Trámite: 25-INT. Licencia Ambiental

Auto No. 9674 del 02 de octubre de 2020

La Autoridad Nacional de Licencias Ambientales – ANLA - dentro del expediente LAV0012-00-2019 profirió el acto administrativo: Auto No. 9674 del 02 de octubre de 2020, el cual ordena notificar a: **YUDI SANCHEZ GOMEZ** .

El Proyecto Explotación Subterránea de Minerales Auroargentíferos Soto Norte, con una huella en superficie de 161,97 ha, planteó dos frentes de trabajo que estarían comunicados entre sí por intermedio de los túneles gemelos.

Figura 4-7. Resultados de Modelación PM10 24 Horas Escenario Operación Año Niño

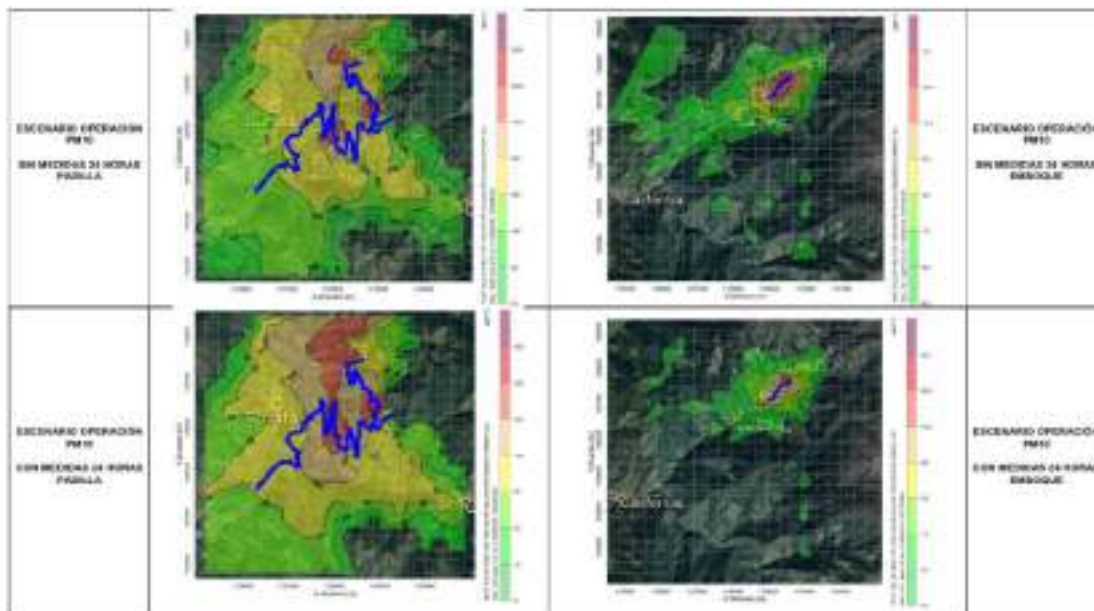
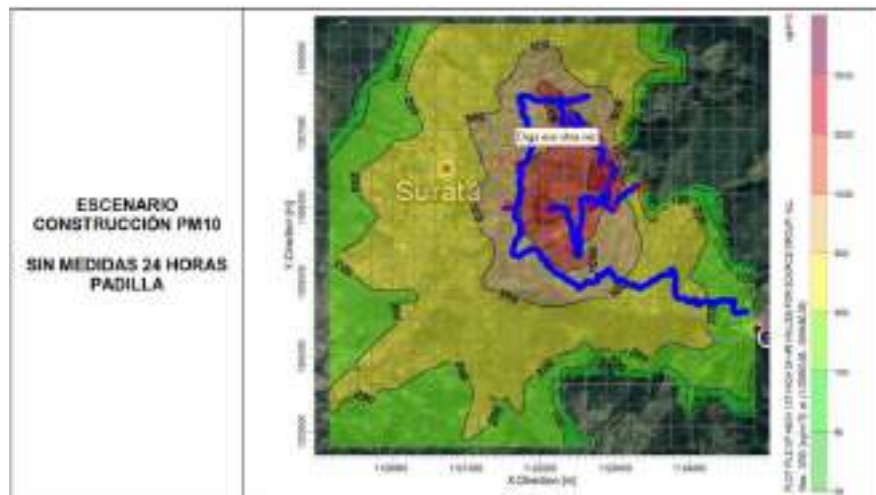
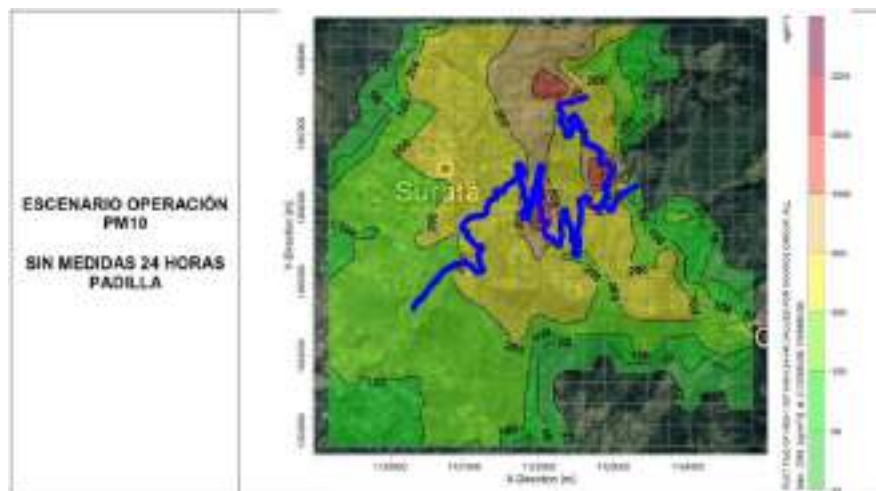
A lo anterior se suma el hecho de que, si se consideran las concentraciones esperadas bajo un escenario extremo como El Niño, los cuales se han hecho más recurrentes, se hace más evidente que el área de influencia debe extenderse hasta la cabecera municipal de Suratá, donde las concentraciones de PM_{10} bajo los escenarios de construcción y operación, sin medidas de control, para un tiempo de exposición de 24 horas, superarían ampliamente el límite normativo de los 75 $\mu g/m^3$, teniendo en cuenta la ocurrencia de bajas precipitaciones y, en consecuencia, la mayor posibilidad de ocurrencia de fenómenos de resuspensión de material particulado, como se puede apreciar en la siguiente figura.

Figura 6-6 Esquema general de los vertimientos y plantas de tratamiento de agua con caudales máximos para fase de construcción. El efluente de los túneles gemelos se lleva a la PT – Caneyes.

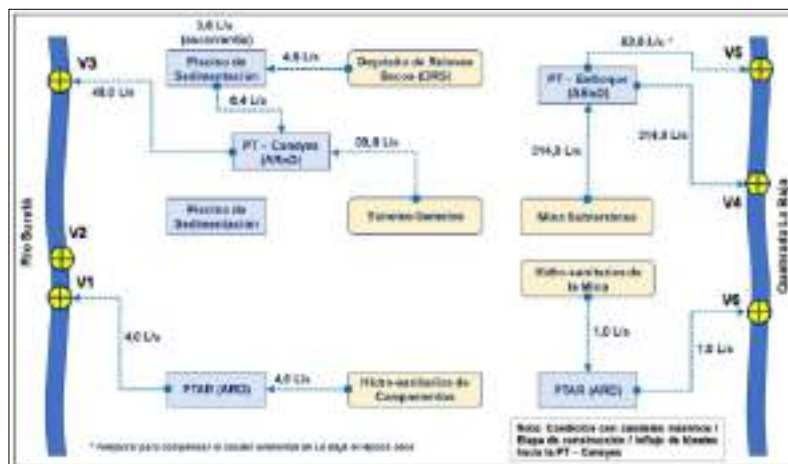
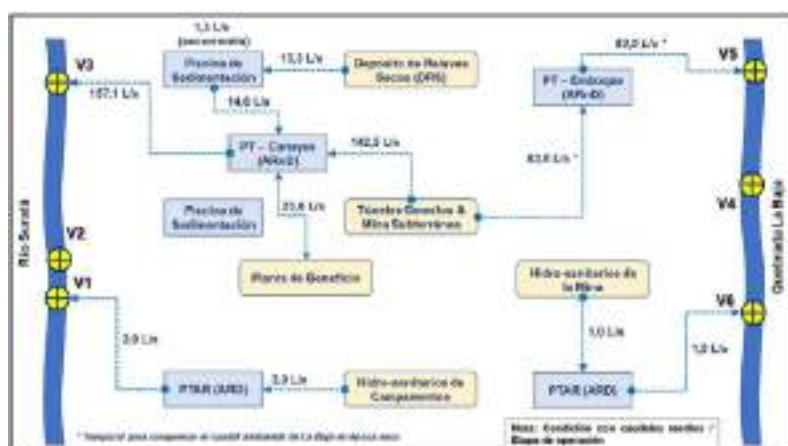
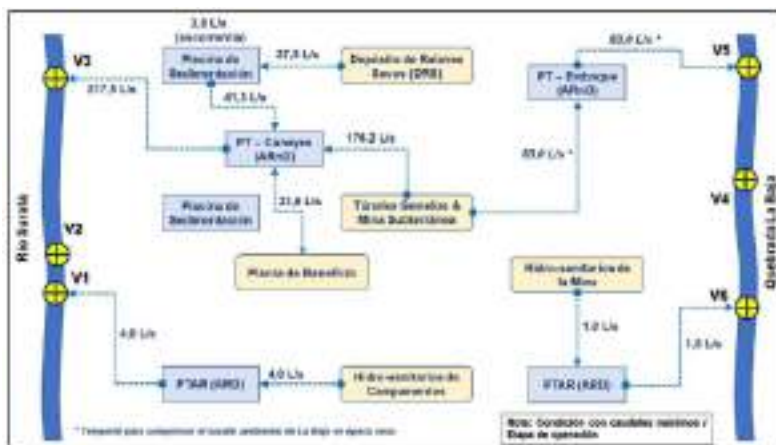
(Ver Figura Esquema general de los vertimientos y plantas de tratamiento de agua con caudales medios para fase de construcción. El efluente de los túneles gemelos se lleva a la piscina de sedimentación, Figura Esquema general de los vertimientos y plantas de tratamiento de agua con caudales máximos para fase de construcción. El efluente de los túneles gemelos se lleva a la piscina de sedimentación y Figura 6 Esquema general de los vertimientos y plantas de tratamiento de agua con caudales máximos para fase de construcción. El efluente de los túneles gemelos se lleva a la PT – Caneyes, en Concepto Técnico 6134 del 2 de octubre de 2020)

En la etapa operativa y de cierre, la Sociedad plantea el uso de cuatro puntos de vertimiento, dos en el río Suratá (V1 y V3) y dos en la quebrada La Baja (V5 y V6). El Vertimiento V1 tendría un caudal promedio de 3 l/s y 4 l/s de caudal máximo esperado, asociado a los campamentos hidrosanitarios; el vertimiento V3, recibe las aguas del depósito de relaves, Influjo de túneles y mina con caudales promedio de 157.1 l/s y máximos de 217.5 l/s; para el vertimiento V5 sobre la quebrada La Baja, se estima caudales de 85 l/s indistintamente de las condiciones de máximos o mínimos; de igual manera el vertimiento V6 que está relacionado con las actividades domésticas y manejo hidrosanitario de la mina tiene un caudal invariante de 1 l/s.

(Ver Figura Esquema general de los vertimientos y plantas de tratamiento de agua con caudales medios para fase de operación y Figura Esquema general de los vertimientos y plantas de tratamiento de agua con caudales máximos para fase de operación, en Concepto Técnico 6134 del 2 de octubre de 2020)

Para el vertimiento V3 se presentan inconsistencias en la modificación de la solicitud puesto que en el EIA de 2019 solicitaba 333.9 l/s, sin embargo el EIA de 2020 plantea 8.4 l/s según el FUN como máximo en túneles pero adicionalmente la Sociedad propone autorizar caudales en situaciones de contingencias que para la construcción serían de 48 l/s y para la operación podrían ser de 217.5 l/s, sin embargo, esto no se contempla en la solicitud en el FUN. Razón por la cual, esta Autoridad Nacional encuentra incosistencias adicionales derivadas de los cambios de caudales efectuados por la Sociedad, los cuales fueron modificados con motivo de los requerimientos 21 y 26 del componente hidrogeológico solicitados en el Acta 91 de 2019,

Figura 6-12 Resultados de modelación de calidad del agua para conductividad en el río Suratá en etapa constructiva (izquierda) y operativa (derecha) bajo condiciones de funcionamiento normales

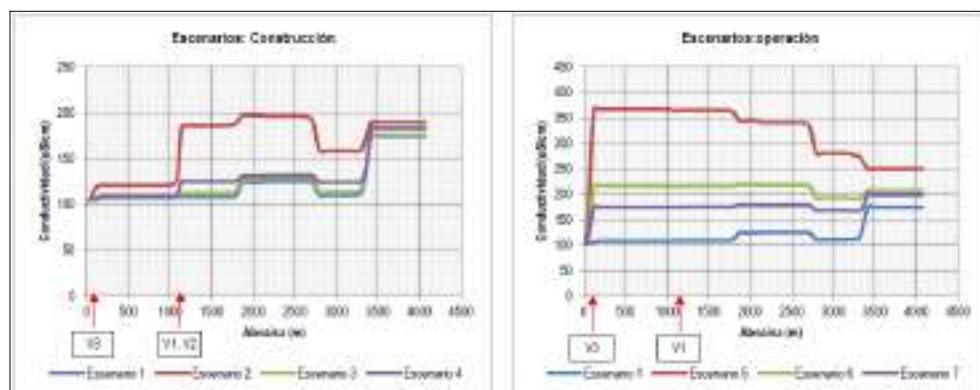
La conductividad es el parámetro que representa mayor cambio o variación de acuerdo con las modelaciones presentadas, demostrando que modificaría las condiciones incluso en el río Vetas particularmente para escenarios de bajos caudales, dado que disminuye la capacidad de asimilación del río Vetas.
